锡地铁函〔2023〕170号

关于运河西路与梁溪路交叉口西南侧地块 出让地铁保护意见的函

附图名称：运河西路与梁溪路交叉口西南侧地块与地铁2号线平面关系

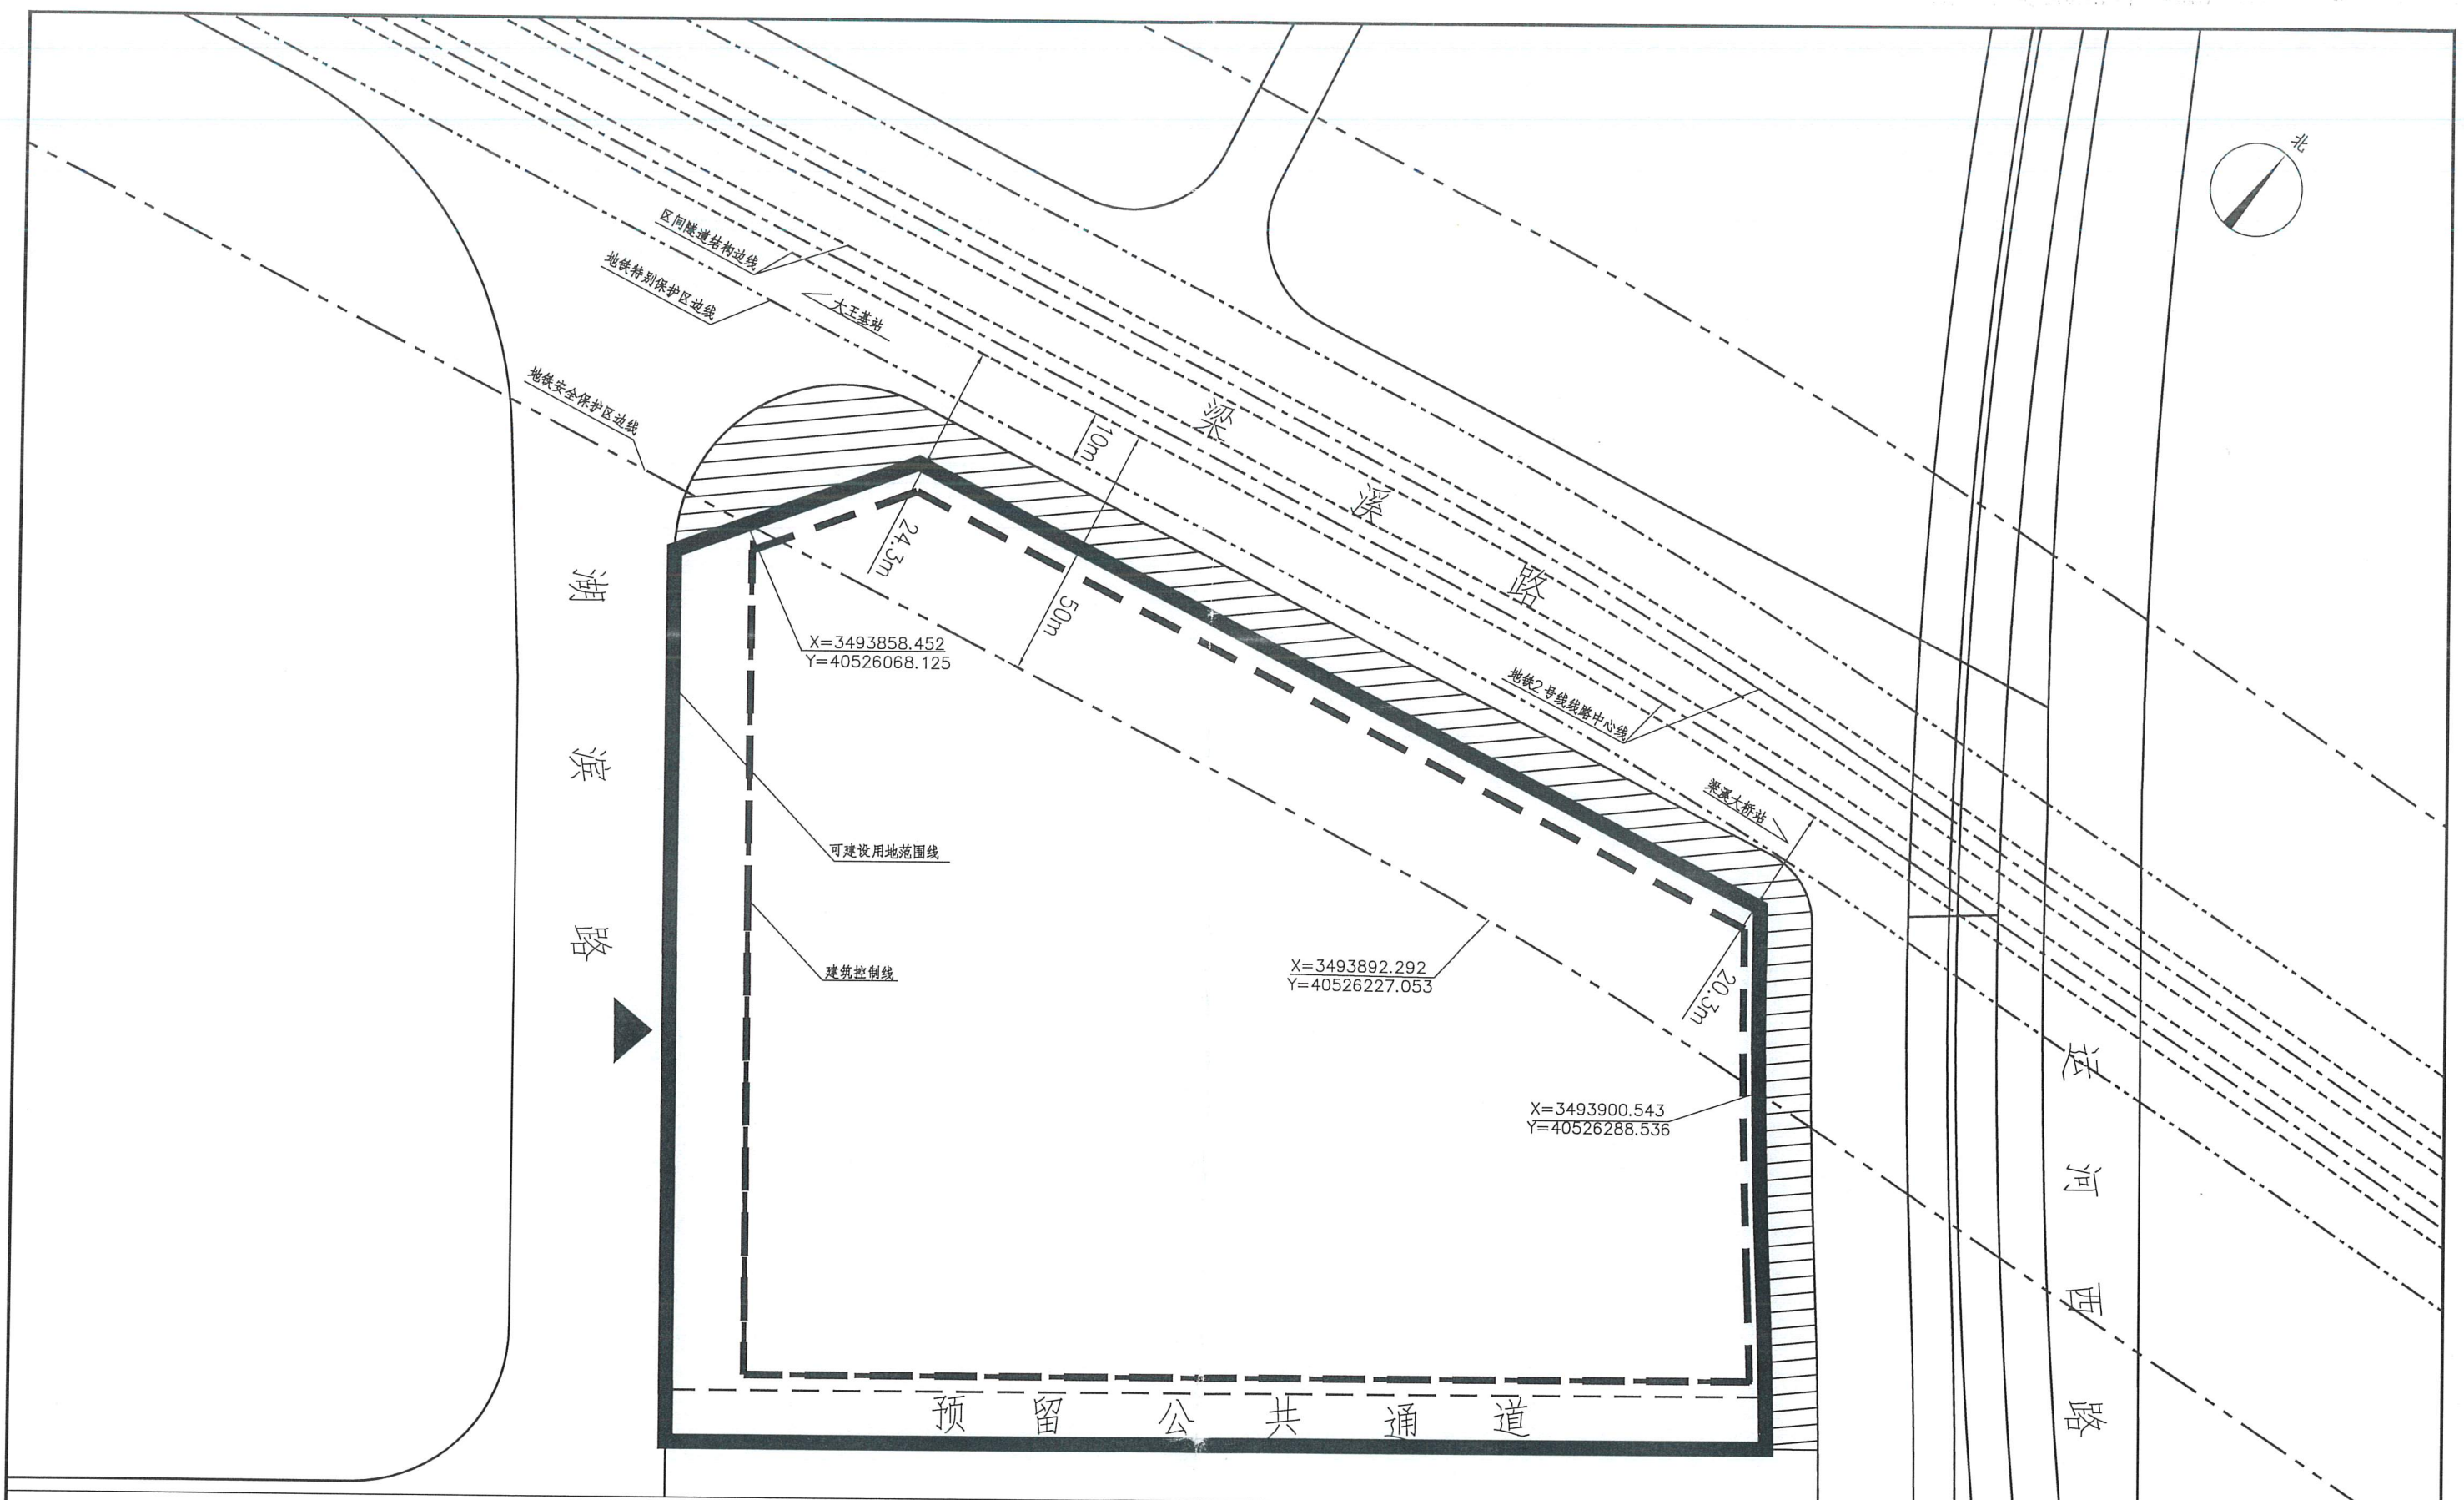
运河西路与梁溪路交叉口西南侧地块（以下简称该地块）位于地铁线路的安全保护区内。

根据《无锡市轨道交通条例》关于安全保护区的管理规定，地块开发建设单位应当事先书面征求地铁集团的意见；地块内实施方案（包括围墙、出入口、管线等附属设施）与地铁设施之间应满足结构安全退距、消防、环评等技术要求；地块开发建设单位应当分析、论证施工活动对地铁设施的影响，制定地铁设施安全保护区方案，并经地铁集团同意后，按照方案进行施工。

- 说明：
- 1、本图尺寸、标高均以米计。
 - 2、本图坐标采用国家2000坐标系。
 - 3、本地块北侧邻近地铁2号线大王基站~梁溪大桥站区间，该段隧道沿梁溪路东西向敷设，在地铁特别保护区范围内除《无锡市轨道交通条例》第二十六条规定允许的建设活动外，不得进行其他建设活动。
 - 4、地块内实施方案与地铁设施之间应满足结构安全退距，消防、环评等技术要求。
 - 5、若规范调整，按最新版的规范执行。
